工程变更通知书 (ECN)

变更申请时间	2025/8/27	项目代码/名称	福田A6	ECR编号	ECR0011864	变更紧急度	C类
客户名称	福田戴姆勒	提出人	<input type="checkbox"/> 客户 <input checked="" type="checkbox"/> 公司 <input type="checkbox"/> 供应商	ECN编号	ECN0006762		
总成名称				总成件号	/		
零/部件名称	驾驶员左侧罩壳			零/部件件号/QAD号	SHT0010654		
项目阶段	<input type="checkbox"/> PCP 阶段 <input type="checkbox"/> ED 阶段 <input type="checkbox"/> ET 阶段 <input type="checkbox"/> PT 阶段 <input checked="" type="checkbox"/> SOP 阶段			变更零件类型	<input type="checkbox"/> 自制件 <input checked="" type="checkbox"/> 采购件 <input type="checkbox"/> 外协件		
更改类型	<input checked="" type="checkbox"/> 设计 <input type="checkbox"/> 工艺 <input type="checkbox"/> 模具 <input checked="" type="checkbox"/> 夹具 <input type="checkbox"/> 检具 <input type="checkbox"/> 试验\检测方法 <input type="checkbox"/> 原材料 <input type="checkbox"/> 重要二次配套 <input checked="" type="checkbox"/> 其他:						
更改原因	<input type="checkbox"/> 改进措施 <input type="checkbox"/> 预防措施 <input checked="" type="checkbox"/> VA/VE <input type="checkbox"/> 客户要求 <input checked="" type="checkbox"/> 其它			是否需提交客户批准	<input type="checkbox"/> 是 <input type="checkbox"/> 否 <input checked="" type="checkbox"/> N/A

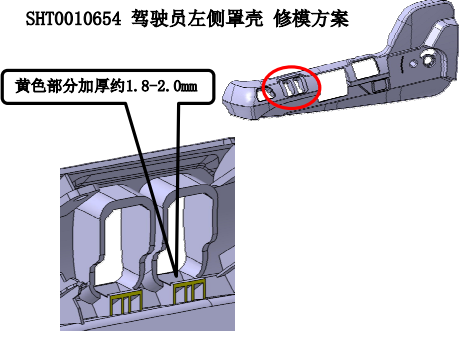
变更申请内容	变更申请前:	变更申请后:
	 <p>福田A6项目装配后效果 SHT0011011通风加热孔盖板下端翘起,引起客户抱怨。</p>  <p>吉利G3项目装配后效果 SHT0011011通风加热孔盖板与大罩壳配合平齐, A6整改目标。</p>	<p>SHT0010654 驾驶员左侧罩壳 修模方案</p>  <p>是否影响其它项目? (下列填写项目名称)</p> <p><input type="checkbox"/>是 <input checked="" type="checkbox"/>否</p>
